泊発電所3号炉

基準津波に関するコメント回答

(地震に伴う津波と地震以外の要因に伴う津波の組合せ)

令和5年8月23日
北海道電力株式会社

組合せ評価の全体像 (2/2) 各組合せ評価の位置付け

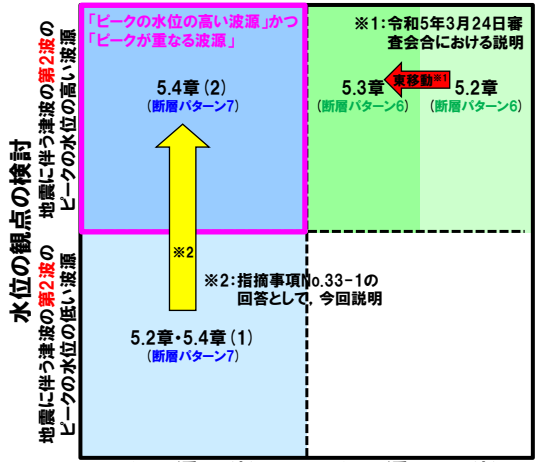
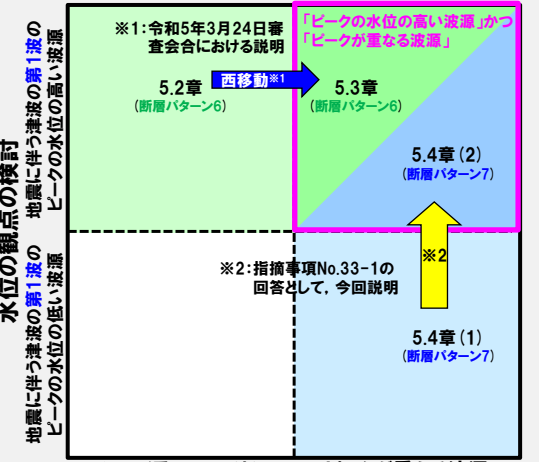
【「5.4 ピークが重なる波源の組合せ評価」(指摘事項No.33-1の回答として、今回説明:下図の**黄矢印**箇所)】

➢ 「ピークが重なる波源」を対象に、水位の観点の検討として、各断層パラメータの変動を考慮し、ピークの水位の高い波源の組合せ評価を実施した。

地震に伴う津波の 第2波 と 陸上地すべり(川白)の第1波の組合せ(東移動)	地震に伴う津波の 第1波 と 陸上地すべり(川白)の第1波の組合せ(西移動)
「5.3 ピークの水位が高い波源の位相変動を考慮した組合せ評価」	○ピークが重ならないが、地震に伴う津波の水位が高いため、組合せ評価の水位も高くなると考えられる(下図の 赤矢印 箇所)。	○ピークが重なり、組合せ評価の水位が高い波源になると考えられる(下図の 青矢印 箇所)。
「5.4 ピークが重なる波源の組合せ評価」	○ピークが重なり、組合せ評価の水位が高い波源になると考えられる(下図の 黄矢印 箇所)。	○ピークが重なり、組合せ評価の水位が高い波源になると考えられる(下図の 黄矢印 箇所)。
<p>各組合せ評価の検討イメージ図 (例:断層パターン6・断層パターン7)</p>  <p>【断層パターン】</p>  <p>【備考】</p> <ul style="list-style-type: none"> 5.2章:地震に伴う津波の最大ケースの組合せ評価 5.3章:ピークの水位が高い波源の位相変動を考慮した組合せ評価 5.4章:ピークが重なる波源の組合せ評価 5.4章(1):ピークが重なる波源の特定(位相の観点の検討) 5.4章(2):ピークの水位が高くなる波源の選定・組合せ評価(水位の観点の検討) 	<p>水位の観点の検討</p>  <p>※1:令和5年3月24日審査会合における説明</p> <p>※2:指摘事項No.33-1の回答として、今回説明</p> <p>ピークが重なる波源 ピークが重ならない波源</p> <p>組合せ時間範囲においてピークが発生する</p> <p>位相の観点の検討</p>	<p>水位の観点の検討</p>  <p>※1:令和5年3月24日審査会合における説明</p> <p>※2:指摘事項No.33-1の回答として、今回説明</p> <p>ピークが重ならない波源 ピークが重なる波源</p> <p>組合せ時間範囲においてピークが発生する</p> <p>位相の観点の検討</p>

指摘事項No.33-2の回答のまとめ(1/2)

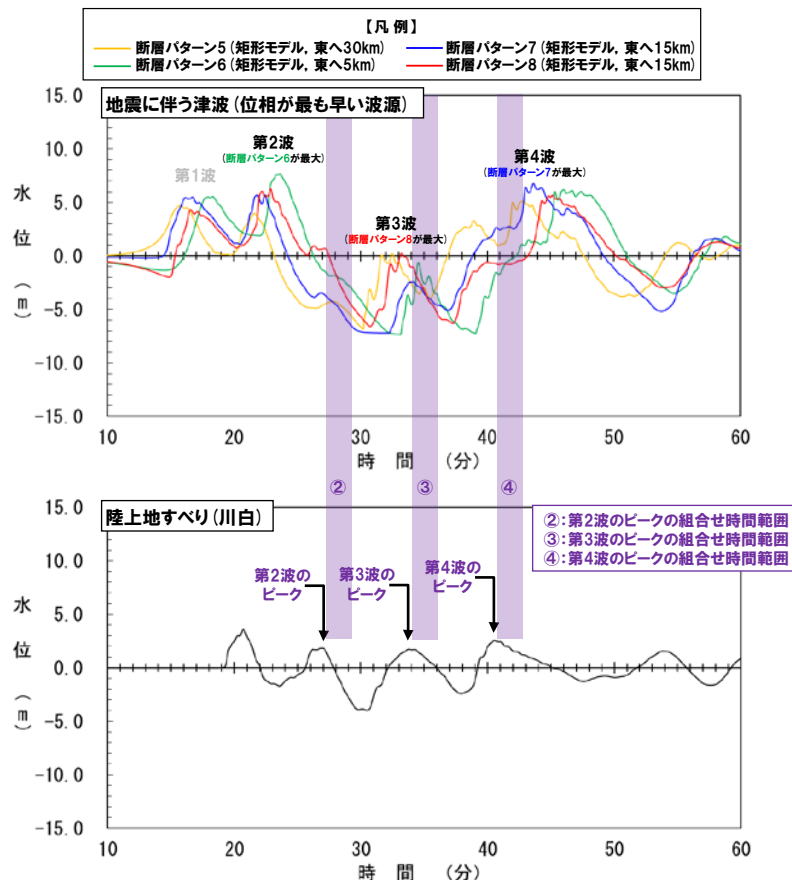
○陸上地すべり(川白)の第2波以降は、第1波と比べて水位が小さく、ピークが重なったとしても水位が大きくなることを示す。

○地震に伴う津波のピークの発生時刻と、陸上地すべり(川白)の第2波以降の組合せ時間範囲(右図②, ③, ④)から、重なるピーク・波源を選定する。

○重なるピーク・波源に対して、組合せにおけるピークの水位を、以下の線形足し合わせより算出する。

- 陸上地すべり(川白)のピークの水位
 - 地震に伴う津波のピークの水位(重なる波源のうちピークの水位の最大値)
- 線形足し合わせ結果と、「5.5 組合せ評価の最大ケース」(陸上地すべり(川白)の第1波の組合せ結果)を比較することで、第2波以降の影響が小さいことを確認する。

○線形足し合わせ結果では、第2波以降の影響が小さいと判断できないケースに対して、組合せ(同一波動場)による詳細確認を行う。

○組合せ(同一波動場)と「5.5 組合せ評価の最大ケース」(陸上地すべり(川白)の第1波の組合せ結果)を比較することで、第2波以降の影響が小さいことを示す。

指摘事項No.33-3の回答のまとめ(1/2)

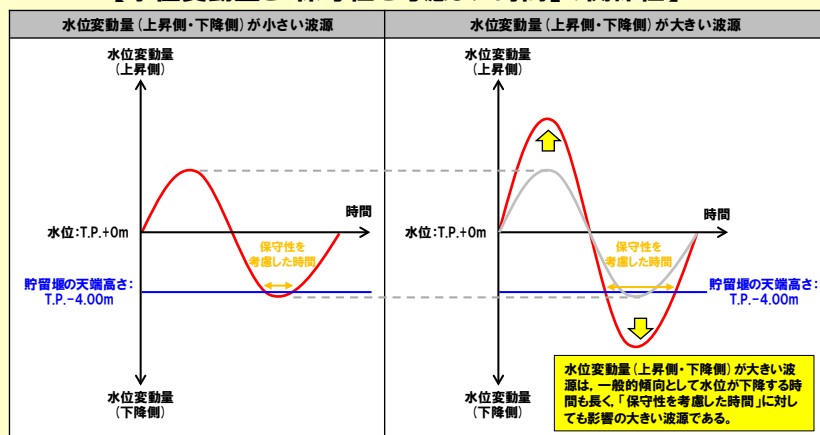
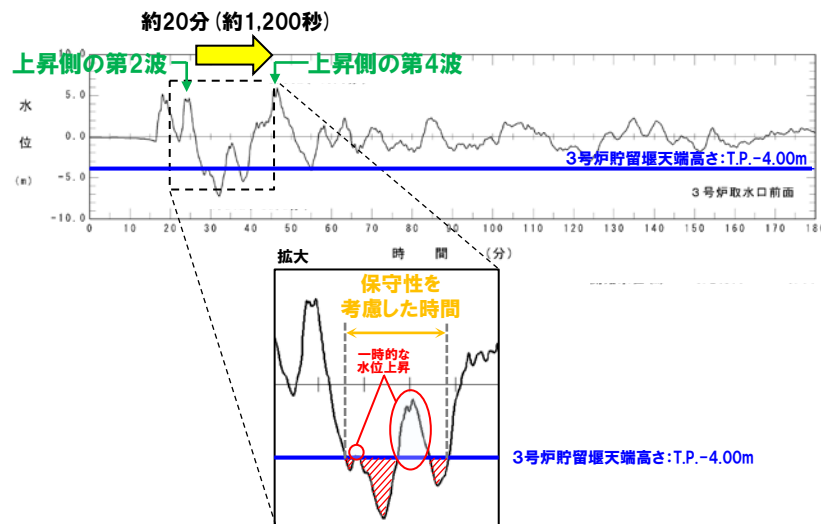
- 位相の変動を考慮する必要がないとする根拠について、位相の変動が水位低下時間の算出結果に影響しないという具体例で示すなど、明確に説明すること。

- 「基準津波及び耐津波設計方針に係る審査ガイド」に基づき、**基準津波**は、施設に最も大きな影響を与えるものを選定する。
- 耐津波設計(施設評価)では、水位下降側の時間評価として安全側の評価となるように「保守性を考慮した時間」を用いることから、基準津波の評価でも「保守性を考慮した時間」を評価項目に追加し、最大ケースを基準津波に選定する方針とする。

- 水位変動量が大きいと水位が低下する時間も長くなる一般的傾向を踏まえると、水位変動量(上昇側・下降側)が大きい波源は、「保守性を考慮した時間」に対しても、影響の大きい波源と考えられる(下図参照)。

- 地震に伴う津波の**上昇側の第2波・第4波の間**を対象とする。
- 上記対象のうち、一時的な水位上昇による水位回復を見込まない3号炉貯留堰天端高さ(T.P.-4.00m)を下回る時間とする。

検討方針・検討フロー

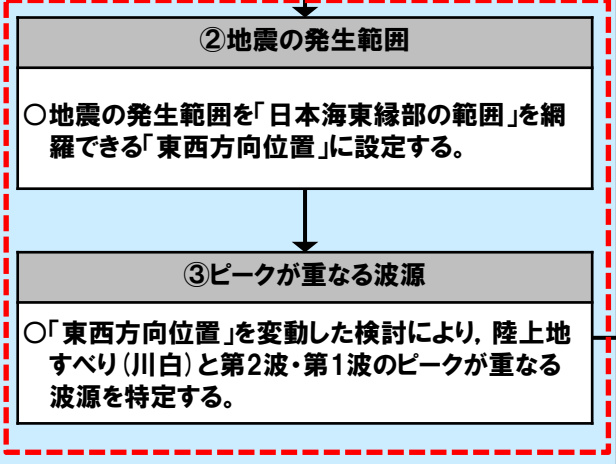
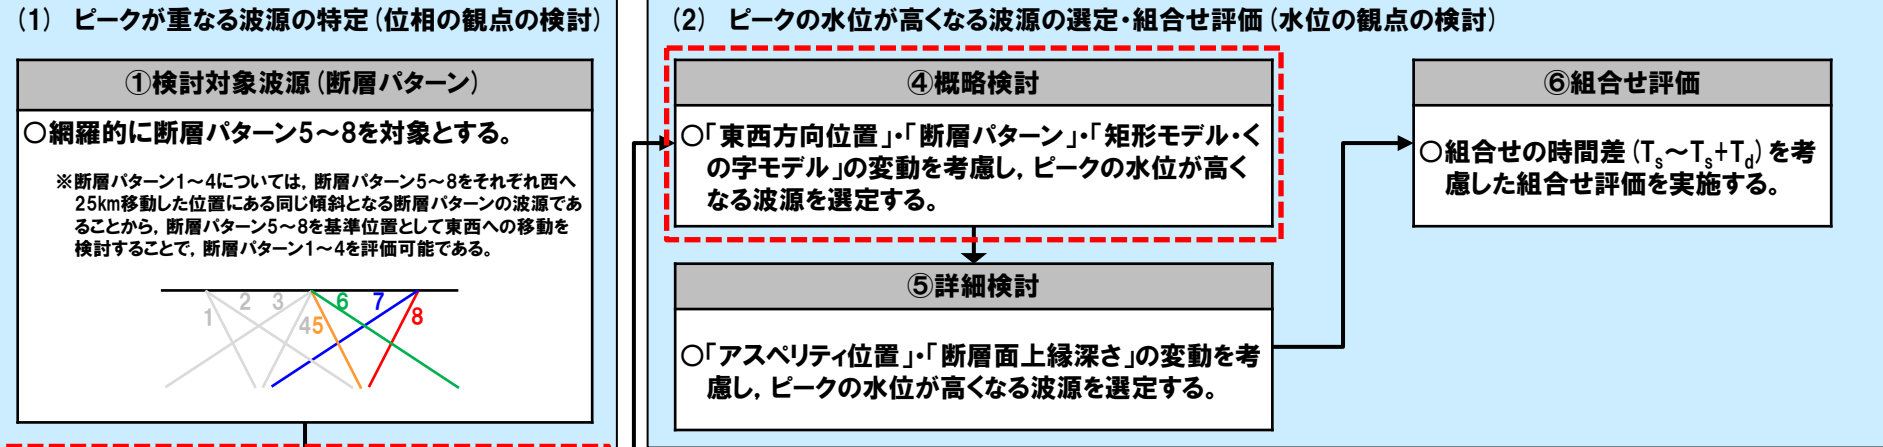
No	指摘事項	回答概要
33	<p>地震による津波と陸上地すべりによる津波の組合せ評価において、地震による津波の評価結果のうち水位下降側の波源として選定したものが、組合せ後に水位上昇側の最大水位となったことを踏まえ、現在の組合せ候補としている波源で、組合せ後の水位に影響の大きい波源が選定できているのかについて、分析結果を踏まえて根拠を明確にした上で説明すること。検討の具体例は以下のとおり。</p>	<p>【回答箇所:P9, 71~74】</p> <ul style="list-style-type: none"> ○「ピークの水位が高い波源」が組合せ評価の水位も高くなると考えられることから、「5.2章」の組合せ評価を実施した。 ○加えて、泊発電所の波源の特徴(水位上昇側)を踏まえると、「ピークの水位の高い波源」かつ「ピークが重なる波源」が、組合せ評価における最大ケースになると考えられることから、「5.3章」・「5.4章」の組合せ評価(泊発電所の波源の特徴を踏まえた組合せ評価)を実施した。 <ul style="list-style-type: none"> ➢ 5.2章:地震に伴う津波の最大ケースの組合せ評価 ➢ 5.3章:ピークの水位が高い波源の位相変動を考慮した組合せ評価 ➢ 5.4章:ピークが重なる波源の組合せ評価(詳細は、下記を参照) ○「5.2章」・「5.3章」・「5.4章」の組合せ評価により、波源を網羅的に検討することで「5.5 組合せ評価の最大ケース」を選定したことから、組合せ後の水位に影響の大きい波源が選定できている。
33-1	<p>【水位上昇側】</p> <ul style="list-style-type: none"> ➢ 陸上地すべり(川白)の第1波を対象としたこれまでの分析・評価結果を踏まえ、地震に伴う津波のうち組合せ時間範囲において第1波又は第2波のピークが生じる波源を特定して示すこと。 ➢ その上で、組合せ時間範囲における組合せ後の津波水位が高くなる波源の組合せについて、波源のパラメータを変更した場合の波形に与える影響を考慮して検討すること。 	<p>【回答箇所:(1) ピークが重なる波源の特定(位相の観点の検討)(P42)】</p> <ul style="list-style-type: none"> ○各断層パターンを検討対象波源として、「東西方向位置」を変動させた検討より、陸上地すべり(川白)の第1波の組合せ時間範囲において、地震に伴う津波の第2波・第1波のピークが重なる波源を特定した。 <p>【回答箇所:(2) ピークの水位が高くなる波源の選定・組合せ評価(水位の観点の検討)(P63)】</p> <ul style="list-style-type: none"> ○ピークが重なる波源を特定したうえで、網羅的に各断層パラメータの変動を考慮し、第2波・第1波のピークの水位が高くなる波源を選定のうえ、組合せ評価を実施した。 ○その結果、「陸上地すべり(川白)の第1波と地震に伴う津波の第2波のピークが重なる波源」かつ「地震に伴う津波の第2波のピークの水位の高い波源」として、以下の波源を選定した。 <ul style="list-style-type: none"> ➢ 断層パターン7の「アスベリティ位置」の変動を考慮した波源 ○「アスベリティ位置」を「de」から「de南へ20km」、若しくは、「de南へ30km」に変動させたことでピークの水位が高くなった。

- 各断層パターンを検討対象波源として、「東西方向位置」を変動させた検討より、陸上地すべり(川白)の第1波の組合せ時間範囲において、地震に伴う津波の第2波・第1波のピークが重なる波源を特定する。
- そのうえで、各断層パラメータの変動を考慮し、第2波・第1波のピークの水位が高くなる波源を選定のうえ、組合せ評価を実施する。
